PAR. 02001.002641/2016-90 COHID/IBAMA

Análise da descrição técnica da espacialização do reservatório da UHE Santo Antônio, considerando a cota 70,5 m e cota 71,3 m (Projeto Básico Complementar Alternativo), após os estudos do TR Complementar – processo nº 02001.000508/2008-99.

Figura 11: Impactos no Canteiro de Obras do UHE Jirau.
 Fonte: IBAMA

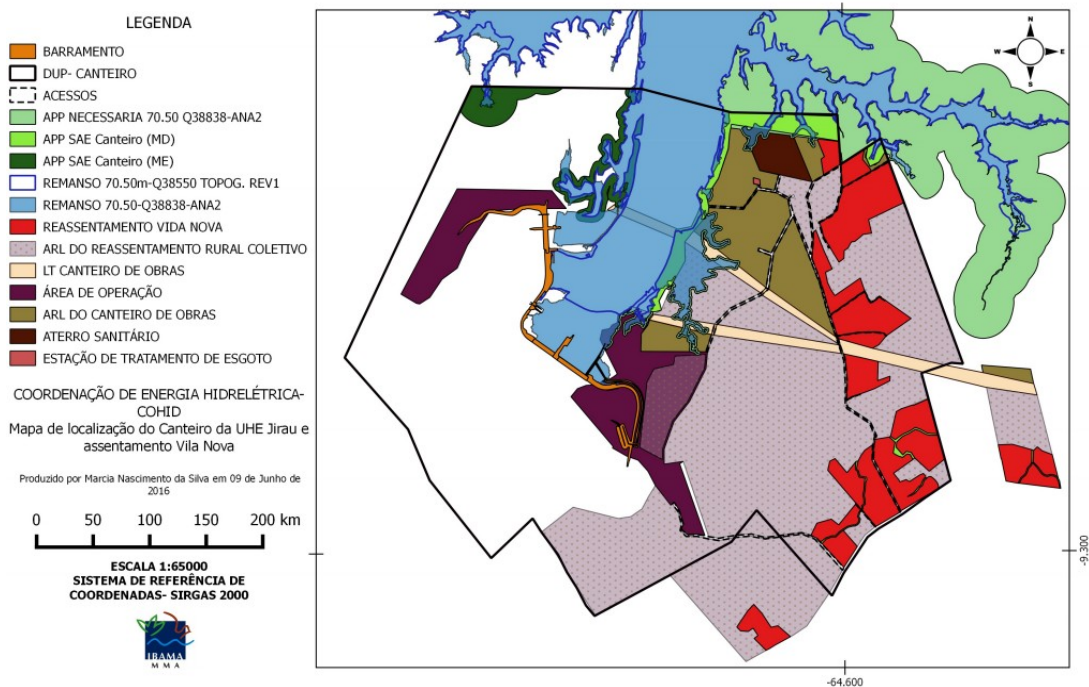
Também, há indícios de afetação do reservatório sobre o canteiro de obras da UHE Jirau, mais especificamente em seu aterro sanitário, de acordo com a Figura 11.

A SAE deverá apresentar quais interferências a nova configuração do reservatório provocou na infraestrutura existente no local, tais como linha de transmissão, vias de acesso, ramais e no canteiro de obras da UHE Jirau, além de detalhar quais intervenções serão realizadas na BR 364. Todas as intervenções deverão ter anuência dos órgãos responsáveis.

Figura 12. Afetação dos Módulos de Monitoramento do Programa de Conservação de Fauna da UHE SAE considerando a cota 70,5m e 38.838 m³/s.

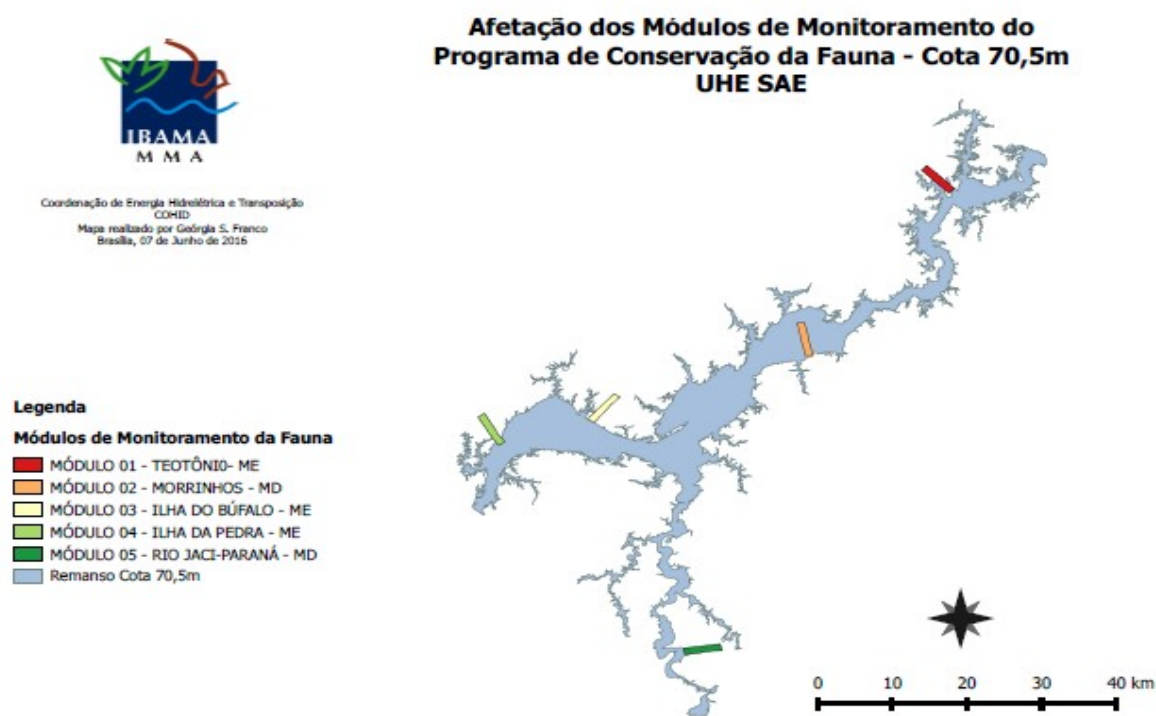
A SAE não apresentou considerações sobre impactos nos módulos amostrais do Programa de Conservação de Fauna, considerando o N.A. 70,5 m. No entanto, conforme Figura 12, elaborada a partir dos *shapes* encaminhados pelo empreendedor, constata-se que a afetação dos módulos amostrais, especificamente nos módulos Teotônio e Ilha das Pedras, está ocorrendo na cota atual de operação da usina, considerando a atualização da espacialização do reservatório.

Figura 14. Reassentamento Parque dos Buritis – distrito de Jacy-Paraná.

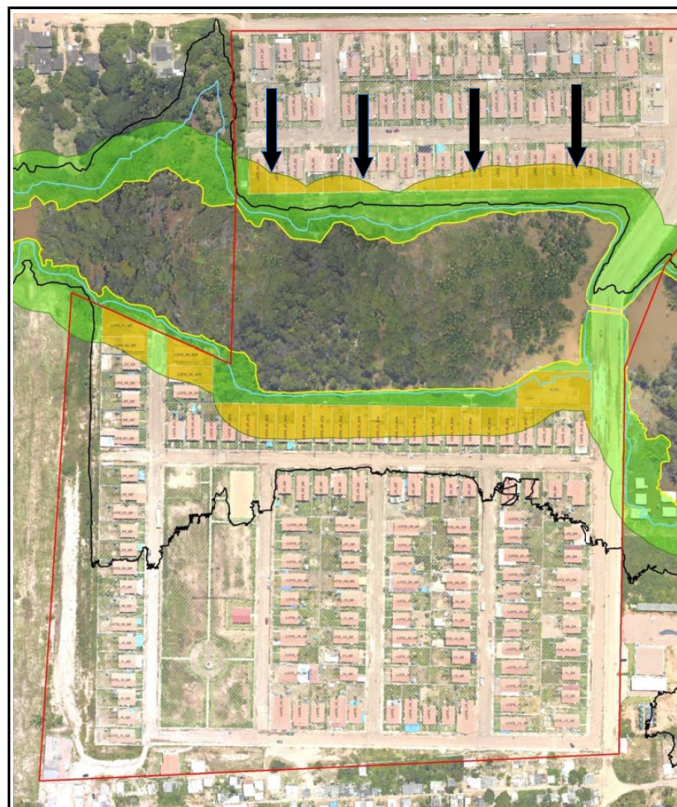
No Parque dos Buritis, observa-se afetação de 53 lotes, estação de tratamento de esgoto, parte da área comunitária e vias de acesso, dentro da cota de proteção 77,10 m (linha preta) e 21 propriedades afetadas exclusivamente por APP (área em amarelo, indicado pelas setas) que se encontra fora da cota de proteção da ANA, conforme pode ser observada Figura 14.

Especificamente no que se refere à APP no Parque dos Buritis, o PT 1583/2014 recomendou que fosse solicitada orientação jurídica quanto à possibilidade legal de se reduzir APP em área urbana consolidada, uma vez que existiam justificativas socioambientais para a implantação de uma faixa inferior à 30 metros, considerando a perda da função ecológica da APP e repercussão social negativa.

Figura 22: Afetação dos Módulos de Monitoramento do Programa de Conservação de Fauna da UHE SAE, considerando a cota 71,3m e 36.200 m³/s.

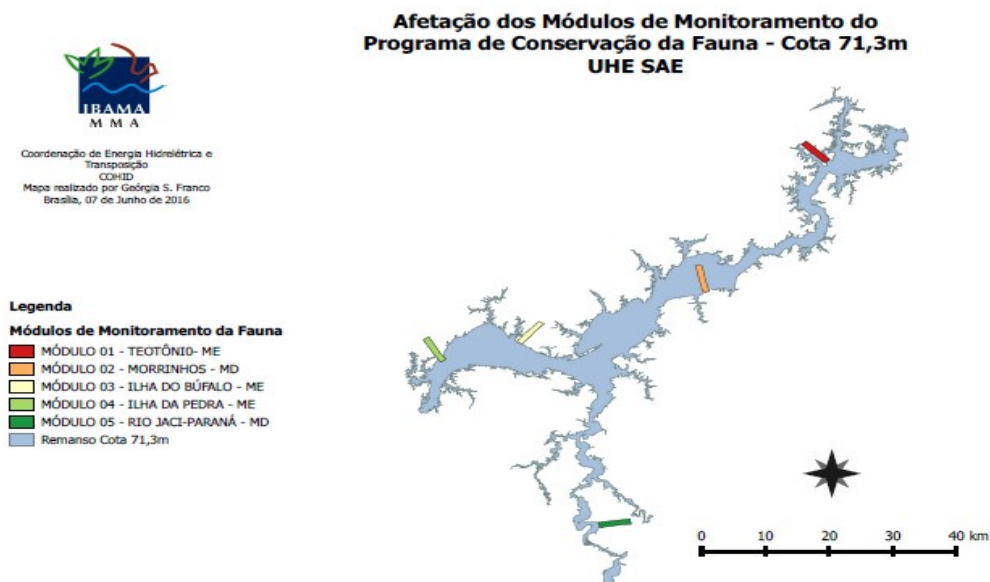
Conforme mencionado no tópico “*Afetação de módulos amostrais do Programa de Conservação de Fauna – cota 70,5m*”, constata-se que a afetação dos módulos amostrais já está ocorrendo na cota atual de operação da usina, considerando a nova conformação do reservatório. Em uma comparação superficial, infere-se não haver impactos adicionais com o alteamento de cota da usina, conforme Figura 22, elaborada a partir dos *shapes* encaminhados pelo empreendedor.

Figura 27: Área do canteiro UHE Jirau, propriedades inviáveis (cor vermelha) e coincidentes (cor rosa).
Fonte: Ibama

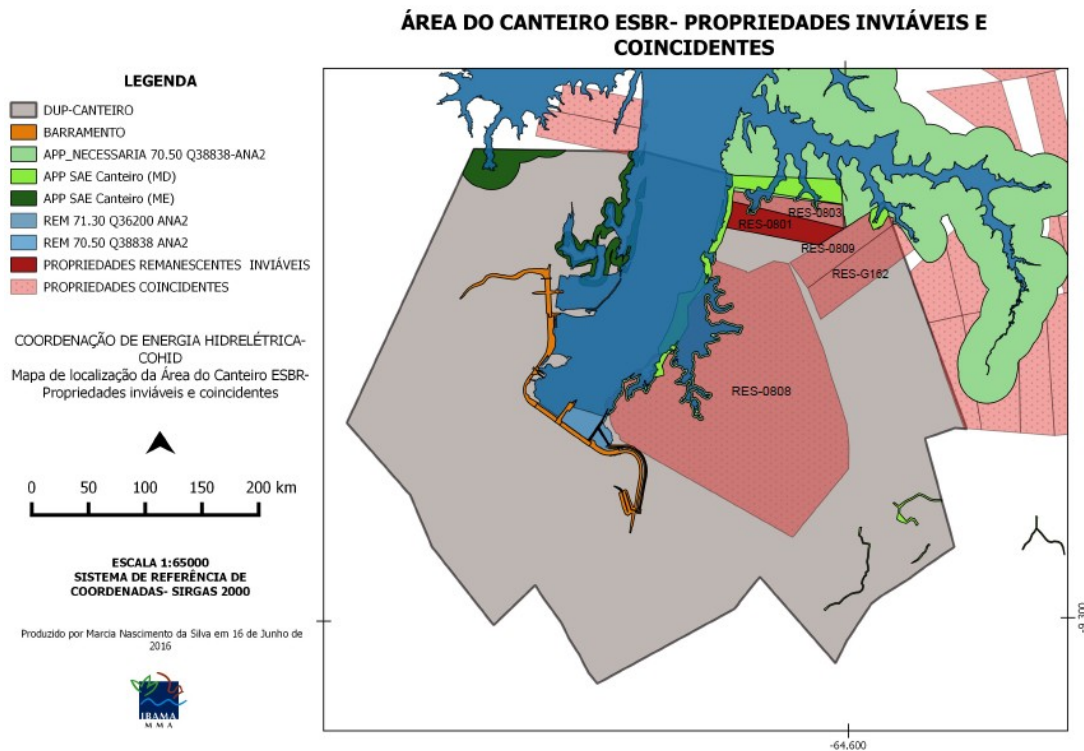
Ainda sobre os lotes inviáveis, observou-se no desenho PVH_GF_DS_485 (PVH 1509/2016) que o lote “RES-0801” está localizado dentro da área do canteiro de obra da Energia Sustentável do Brasil (ESBR). Da mesma forma, os lotes RES-0803; 0808; 0809;

G162, que de acordo com o documento da SAE, estão incorporados no quantitativo de 401 propriedades afetadas na cota 70,50 m $Q=38.838\text{m}^3/\text{s}$ e coincidentes na cota 71,30 m – $Q=36.200\text{m}^3/\text{s}$, conforme pode ser observado na Figura 27, elaborado com base nos arquivos *shapefile* apresentados pela SAE e ESBR.

Figura 28: Sobreposição das propriedades inviáveis e coincidentes (SAE 1509/2016) com a área do canteiro da UHE Jirau.

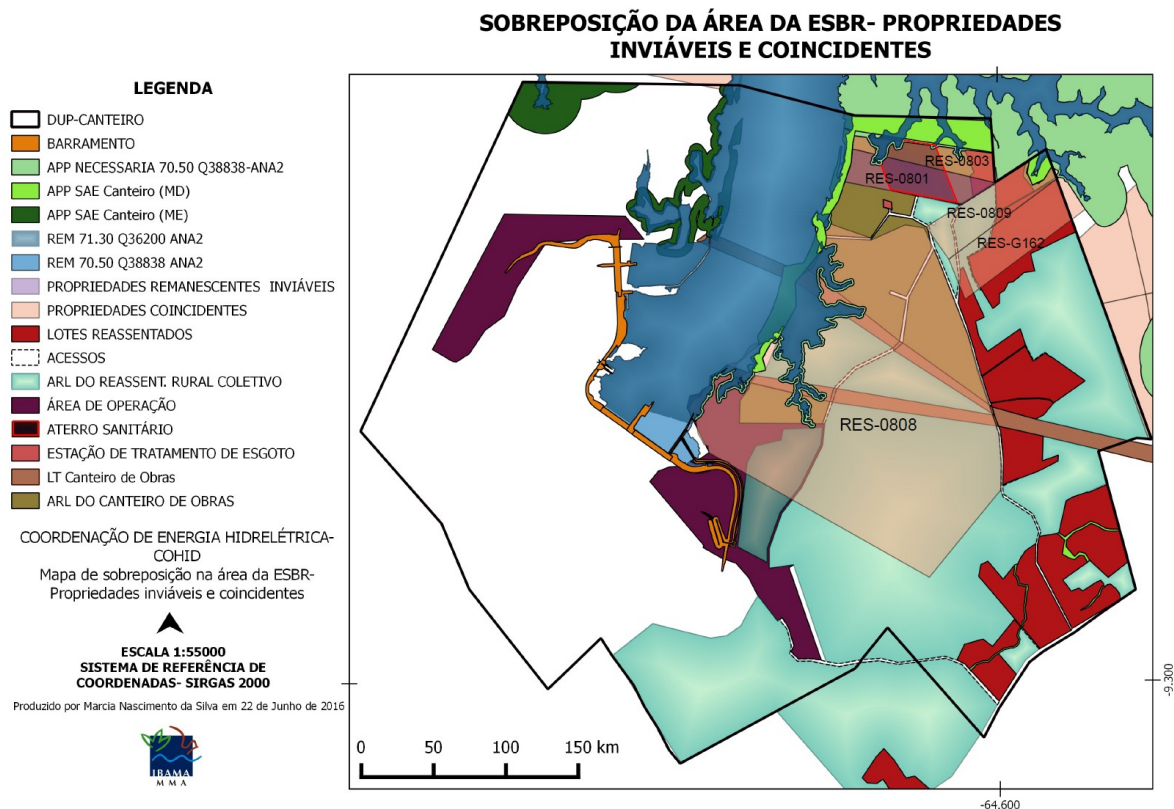
Conforme pode ser observado na Figura 28, o reassentamento Vida Nova (UHE Jirau) (área em vermelho) está se sobrepondo as áreas identificadas pela SAE como RES-0801 (inviáveis) e RES: 0803; 0809; G162 (coincidentes). A imagem, também, indica afetação no aterro sanitário da área do canteiro da UHE Jirau, nas linhas de transmissão, na área de reserva legal (RL) do reassentamento Vida Nova, RL do canteiro e nas áreas de operação da usina.

Nota-se que a SAE não considerou em seus levantamentos possíveis interferências do reservatório da UHE Santo Antônio na área do canteiro da UHE Jirau, tanto na cota 70,50m – $Q=38.838\text{m}^3/\text{s}$ quanto na cota 71,30 m – $Q=36.200\text{m}^3/\text{s}$. Cabe ressaltar, que o Ibama, por inúmeras vezes, questionou a SAE sobre essas possíveis afetações.
